Aldenhofpark te Hoensbroek

Waterparagraaf

Registratienummer
2014/1768

Onderwerp
Reactie op pre-wateradvies van Bestemmingsplan Aldenhofpark

Nader bodemonderzoek locatie Aldenhofstraat te
Hoensbroek
verontreinigingssituatie

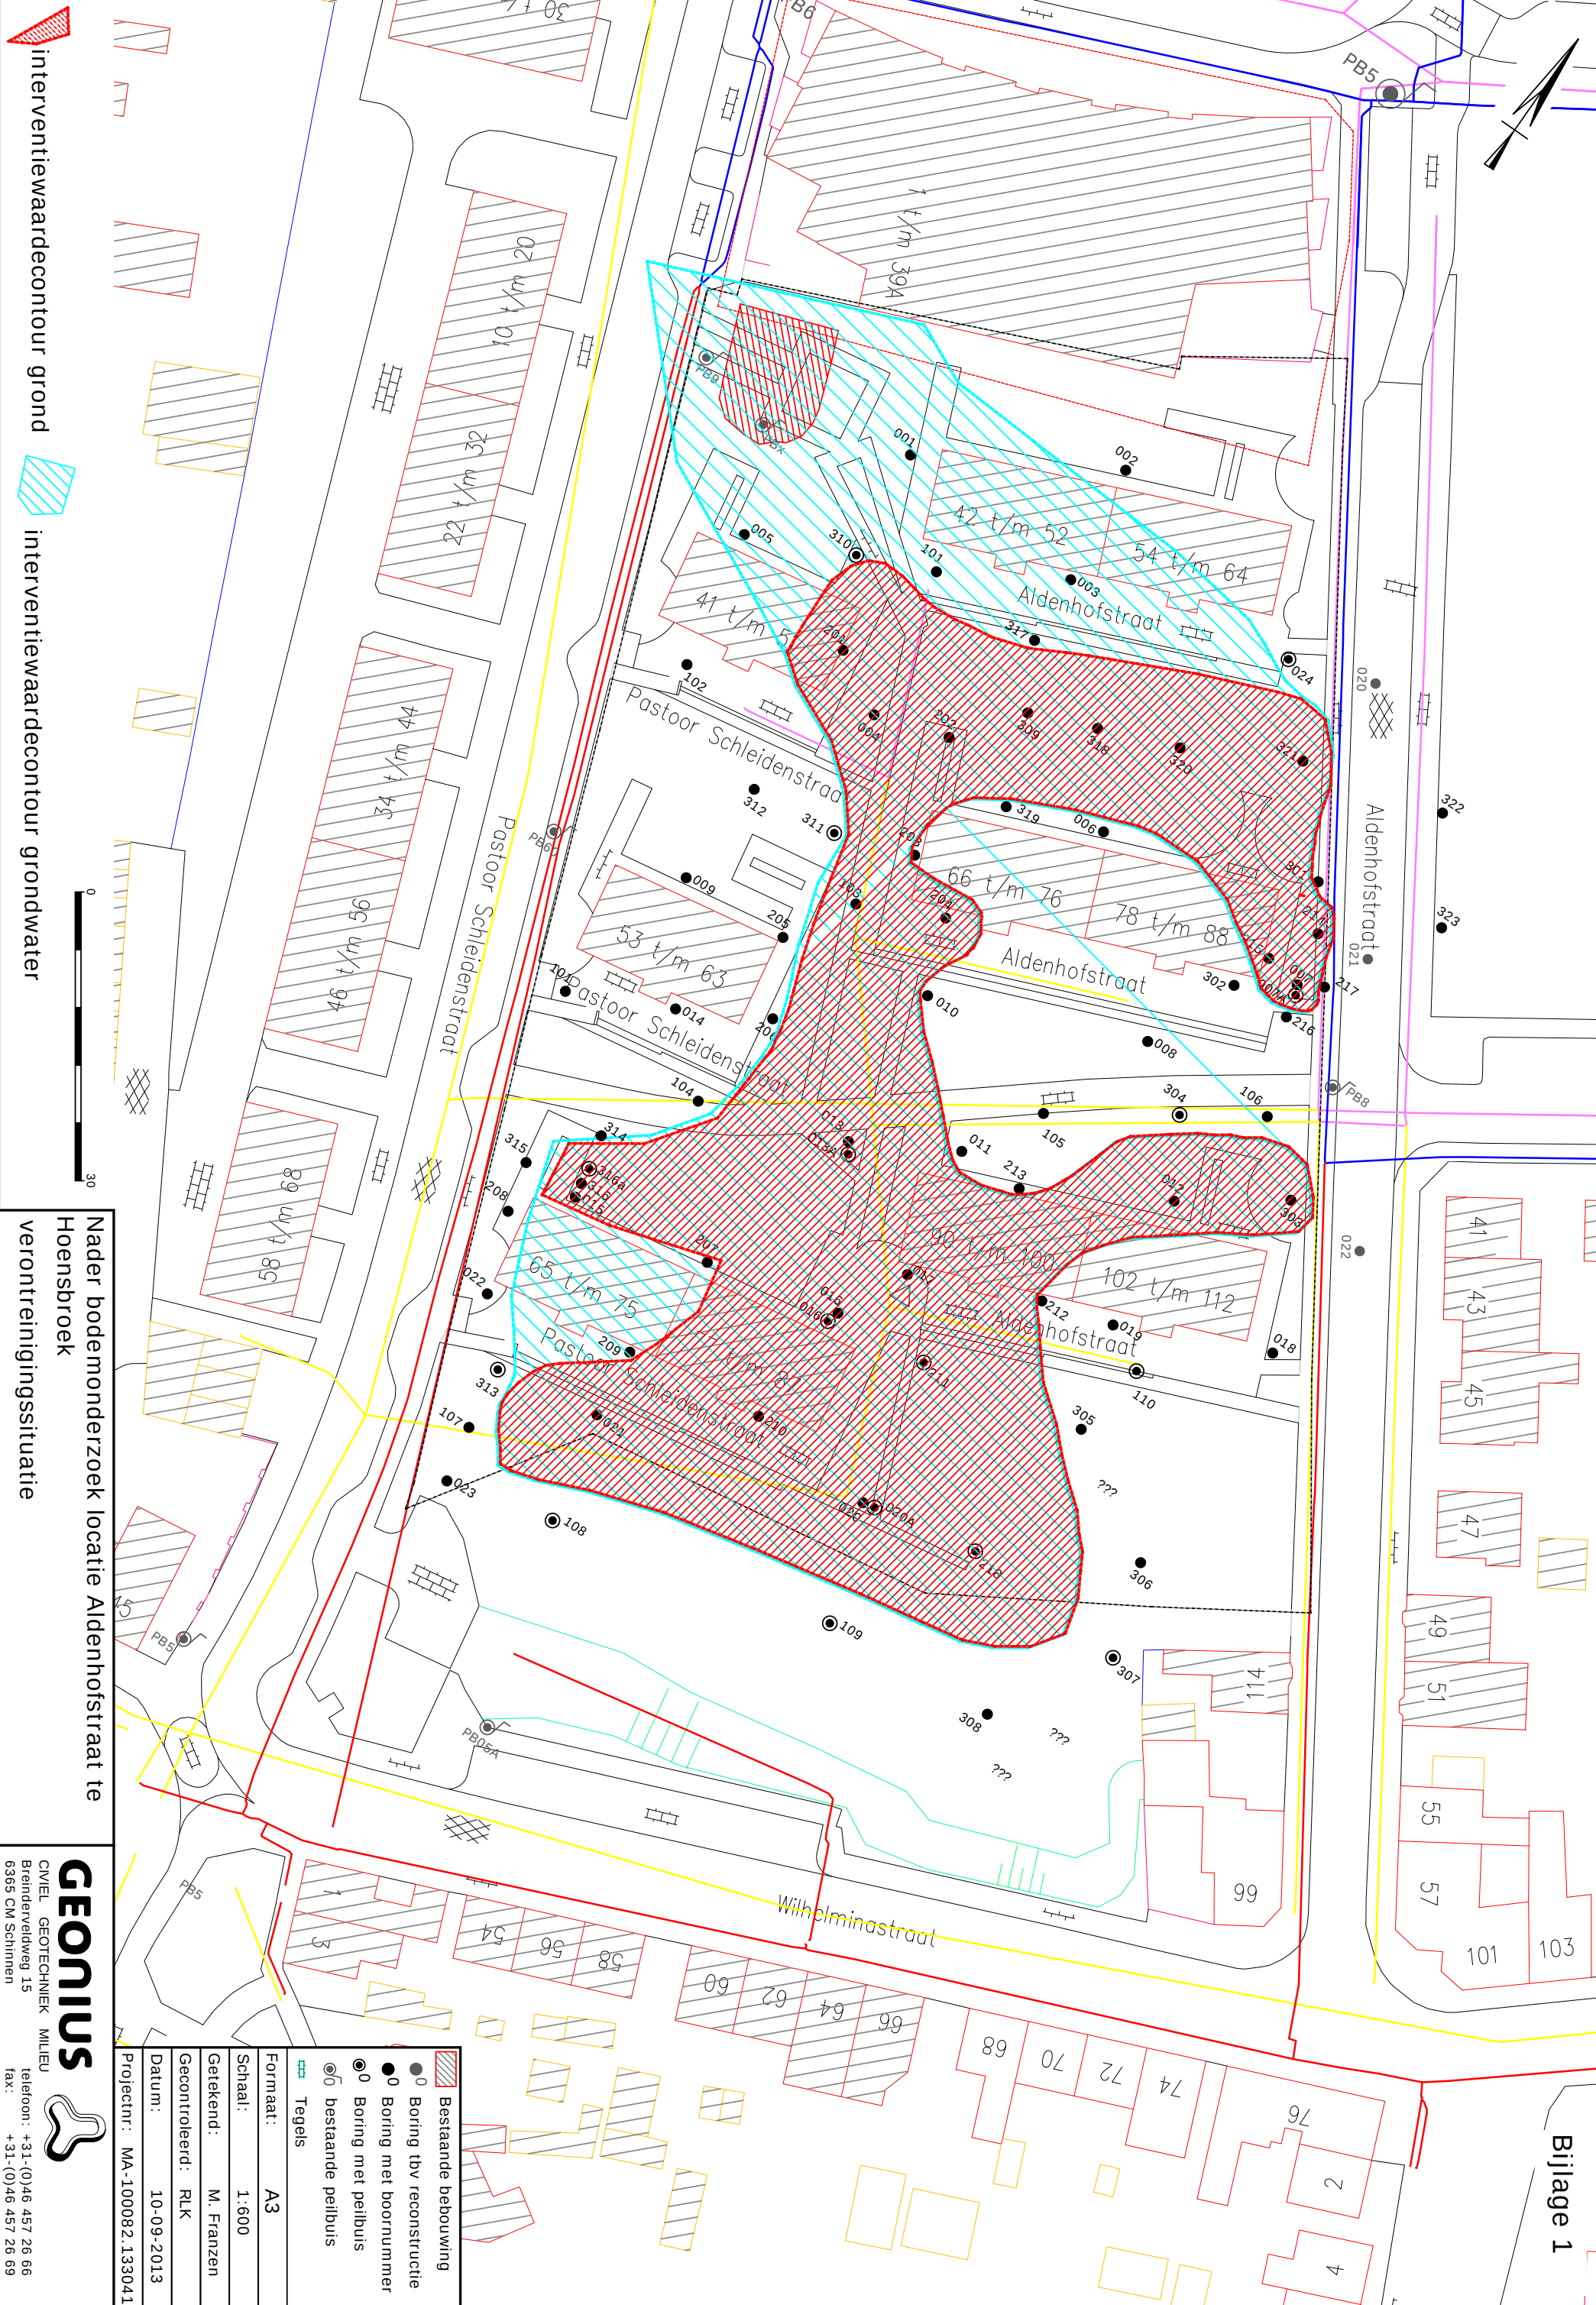
- Uit de waterparagraaf wordt niet duidelijk of de bodemverontreiniging in het gehele plangebied aanwezig is. Bij verontreiniging in slechts een deel van het plangebied zijn er wellicht meer mogelijkheden voor infiltratie. Wij vragen u dit nader toe te lichten.
- Het hemelwater wordt afgevoerd middels een IT-riool vanwege de drainerende werking van een dergelijk systeem, in verband met de in het plangebied voorkomende schijn-grondwaterstanden. Wij vragen u dit punt nader te onderbouwen, in relatie tot de bodem-

In bijlage 2 is een tekening toegevoegd met daarop aangegeven de interventiewaarde-contour van de grond en het grondwater ter plaatse van het plangebied. Als saneringsvariant is gekozen voor het aanleggen van een leeflaag; de verontreiniging wordt dus niet verwijderd. Uit de tekening blijkt dat de verontreiniging zich bijna over het hele plangebied bevindt, zodat infiltratie binnen het plangebied niet tot de mogelijkheden behoort.
